FSRU RAVENNA E COLLEGAMENTO ALLA RETE NAZIONALE GASDOTTI

DIGA FRANGIFLUTTI (BREAK WATER)

AGGIORNAMENTO DEI TEMPI REALIZZATIVI E DESCRIZIONE DELLE OTTIMIZZAZIONI PROGETTUALI EMERSE IN FASE REALIZZATIVA

Relazione Tecnico-Ambientale

Figura 1.8: Planimetria dei cassoni - Confronto tra Progetto Esecutivo e Proposta progettuale ottimizzata

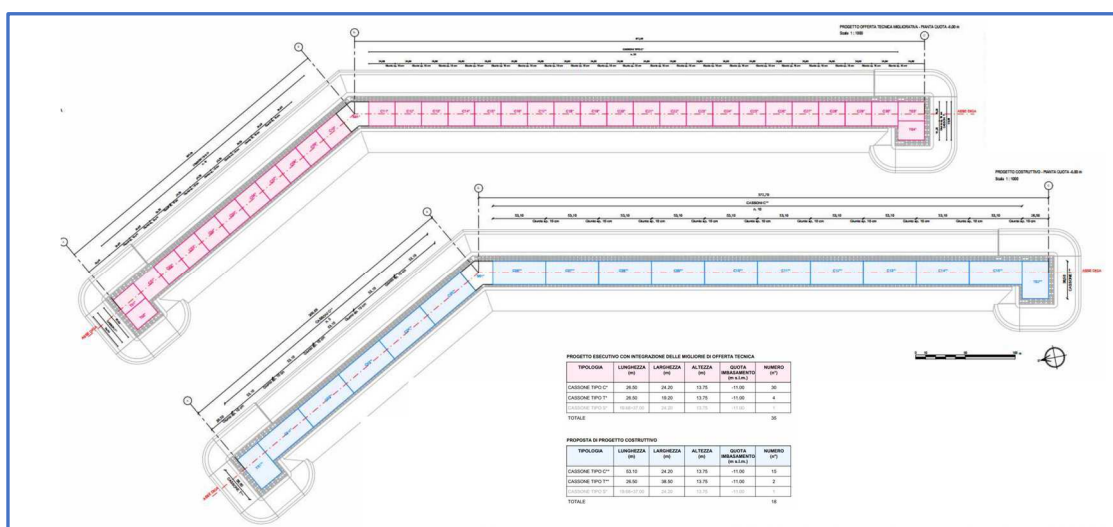
Esecutivo posto a base di gara (30 cassoni per il corpo diga, 4 cassoni di testata ed uno di serraglia), l'Appaltatore ha proposto l'impiego di complessivi 18 cassoni, di cui i 15 relativi al corpo diga di lunghezza doppia, n.2 di testata ed uno di serraglia, mantenendo inalterate le dimensioni in pianta e l'altezza della diga.

- Cassoni di tipo C*: 26,50 x 24,20 x 13,75 m;
- n.2 Cassoni di tipo T* per ogni testata (n.4 totali): 26,50 x 19,20 x 13,75 m.

- Cassoni di tipo C**: 53,10 x 24,20 x 13,75 m;
- Cassoni di tipo T** per ogni testata (n.2 totali): 26,50 x 38,50 x 13,75 m.

Figura 1.15: Sezione Tipo Diga con Intervento di Miglioramento Progettuale. In blu l'area delle colonne con densità incrementata e le pozioni dello scanno in cui interviene l'incremento di volume (Rif. doc.n. 000-ZX-D-90001 Sezioni tipologiche Nuovo Progetto Esecutivo in ALLEGATO 5).

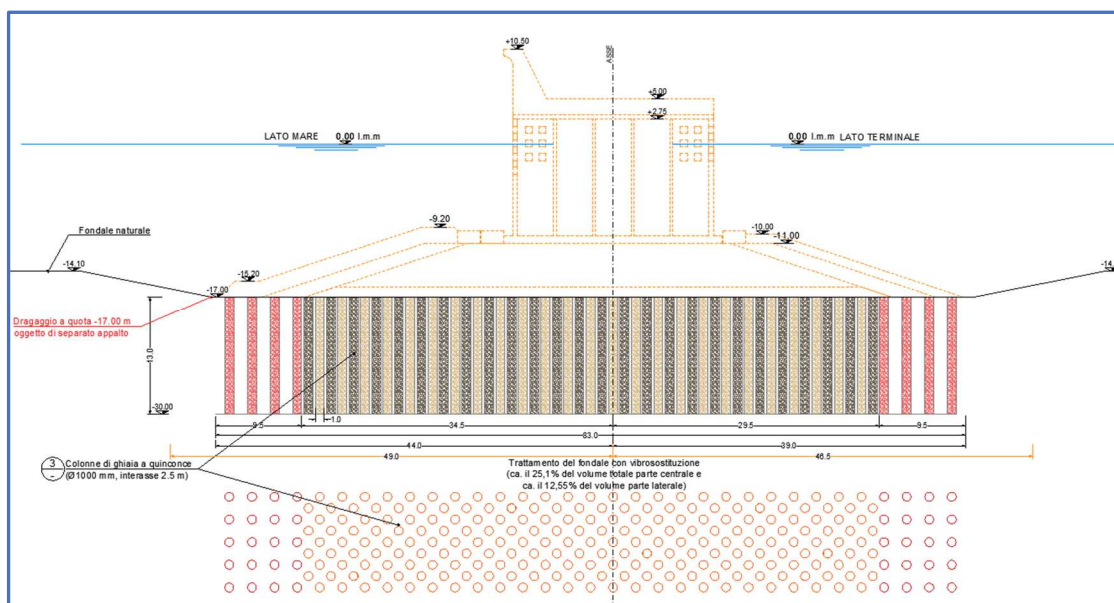
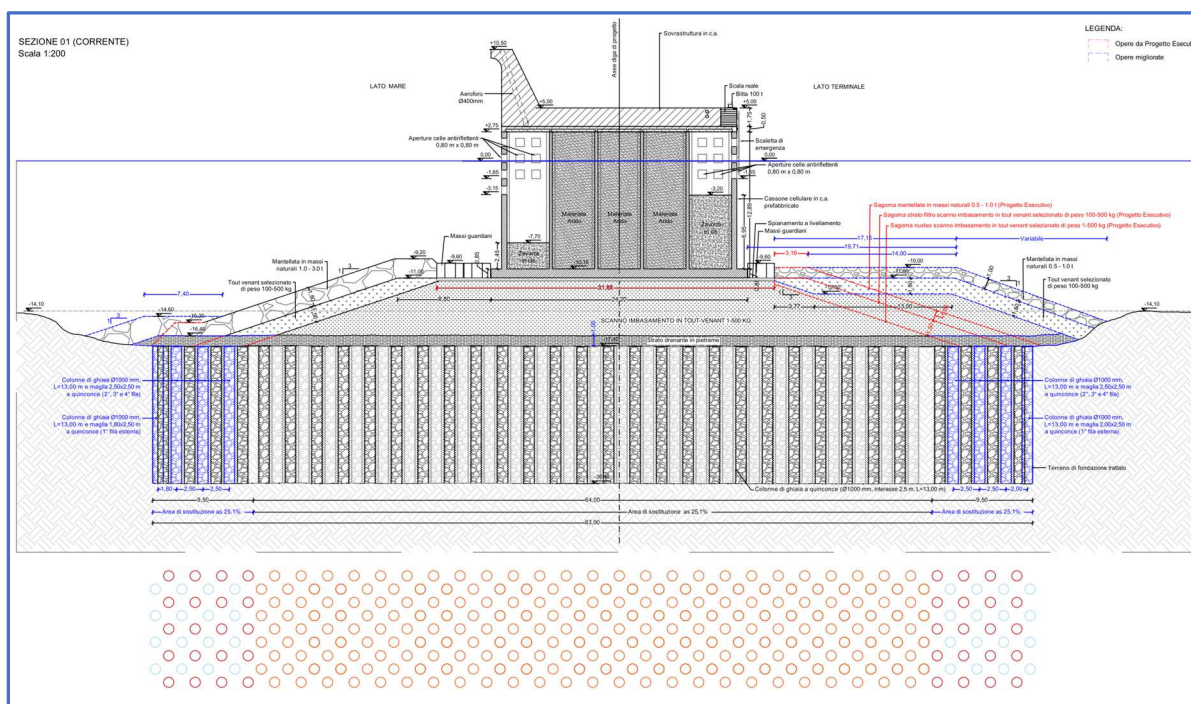
I risultati ottenuti, pur se ritenuti soddisfacenti, hanno mostrato una certa variabilità di alcuni parametri geotecnici che hanno consigliato, cautelativamente, sia a parere del Progettista che della Direzione dei Lavori, un rafforzamento degli interventi progettuali per garantire la piena stabilità dell'opera rispetto alle condizioni meteo-marine meno frequenti.

- il raffittimento delle colonne in ghiaia nelle zone fuori dell'impronta dei cassoni (colonne rosse nella Figura 1.10) portando la densità di sostituzione anche in queste aree dal 12,5% al 25% con un numero aggiuntivo di colonne in ghiaia stimato in **circa 3300 in più**;
- un incremento dei volumi dello scanno di imbasamento del piede Ovest (lato Terminale) e, in misura minore, su piede Est (lato mare aperto) con un incremento di materiale inerte pari a circa 120.000 metri cubi (inclusivo dei volumi di materiale per realizzare le colonne aggiunte) ed al netto delle eventuali quantità legate a ingozzamenti e cedimenti².

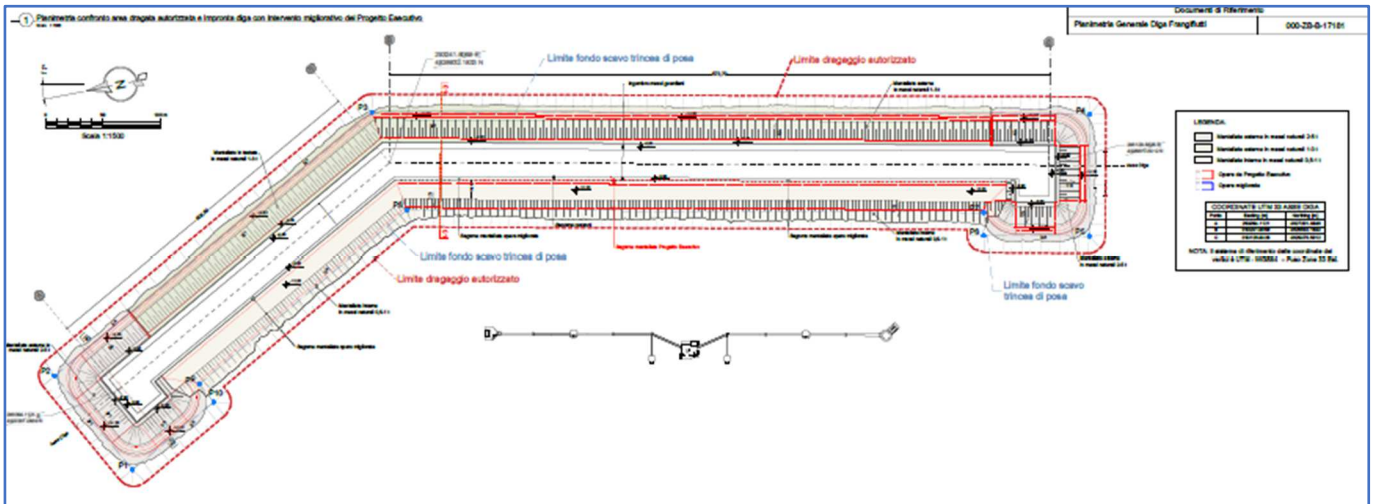
È importante evidenziare che gli interventi migliorativi proposti (i.e., l'incremento del numero di colonne nell'area fuori dall'impronta dei cassoni e l'aumento di volume dello scanno) continuano a restare confinati all'interno delle scarpate dell'impronta di dragaggio autorizzata per l'esecuzione dell'opera (Rif. dis. doc. n. 000-ZX-D-90002 Planimetria confronto area dragata autorizzata e impronta diga con intervento migliorativo del Progetto Esecutivo in ALLEGATO 6).

Di seguito sono riportati due stralci estratti dal già menzionato doc. 000-ZX-D-90002 in cui sono riportati rispettivamente la planimetria e la sezione tipo della diga frangiflutti con evidenziati i contorni dell'impronta dello scanno d'imbasamento così come ottimizzato dagli interventi migliorativi intervenuti in fase realizzativa (con linea tratteggiata blue) e dell'impronta di dragaggio autorizzata (con linea tratteggiata rossa).
